## REVISION 001 TO A INVITATION TO TENDER

<b>Title - Sujet :</b> Remplacement de canalisation d'alimentation à Churchill – Parc national Wapusk	
<b>Solicitation No. - N° de l'invitation :</b> 5P420-20-0160/A	<b>Date :</b> 28 août 2020
<b>Amendment No. - N° de modification :</b> 001	
<b>Client Reference No. - N° de référence du client :</b>	
<b>GETS Reference No.   N° de référence de SEAG :</b> PW-20-00923162	
<b>Solicitation Closes - L'invitation prend fin :</b> <b>At - à :</b> 14h00 <b>On - le :</b> 1 septembre 2020	<b>Time Zone - Fuseau horaire</b> MDT - HAR
<b>F.O.B. - F.A.B. :</b> <b>Plant - Usine :</b> <input type="checkbox"/> <b>Destination :</b> <input checked="" type="checkbox"/> <b>Other - Autre :</b> <input type="checkbox"/>	
<b>Address Enquiries to - Adresser toutes demande de renseignements à :</b> Rebecca Chen	
<b>Telephone No. - N° de telephone :</b> (587) 439-3529	<b>Fax No. -N° de télécopieur :</b> (866) 246-6893
<b>Email Address – Courriel :</b> <a href="mailto:rebecca.chen2@canada.ca">rebecca.chen2@canada.ca</a>

## Modification 001

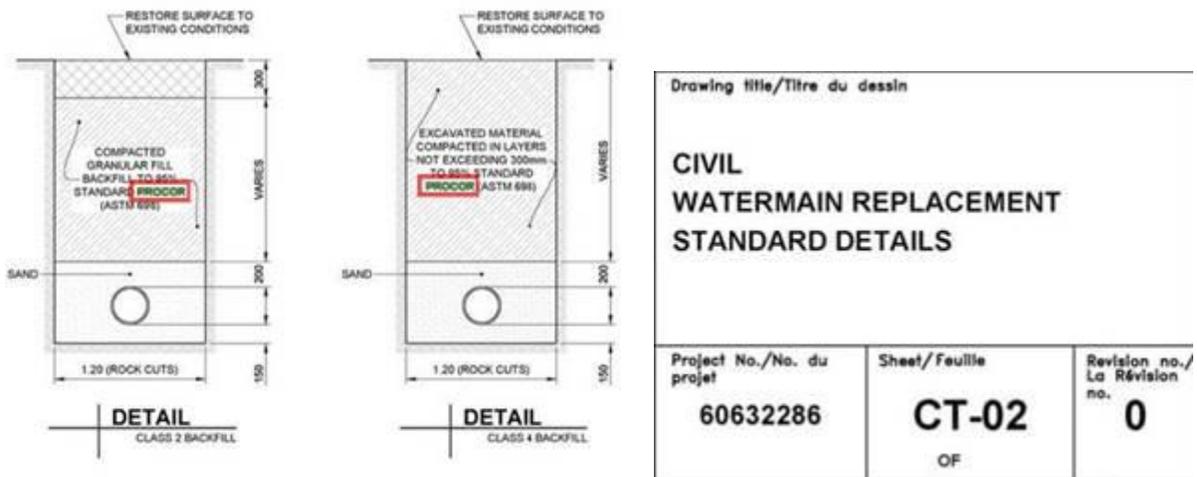
**Q2.** Notre fournisseur de tuyaux s'inquiète de l'étanchéité du tuyau de 32 mm à l'intérieur de la gaine de tuyau de 75 mm afin que les eaux usées ne puissent pas refouler dans la gaine. Avez-vous des réflexions à ce sujet?

**R2.** Lorsque le tuyau d'égoût de 32 mm se raccorde au regard, la gaine de tuyau doit s'arrêter à l'extérieur du regard, sur la face extérieure de la paroi du regard, de sorte que l'orifice de la gaine de tuyau n'est pas soumis au refoulement des eaux usées.
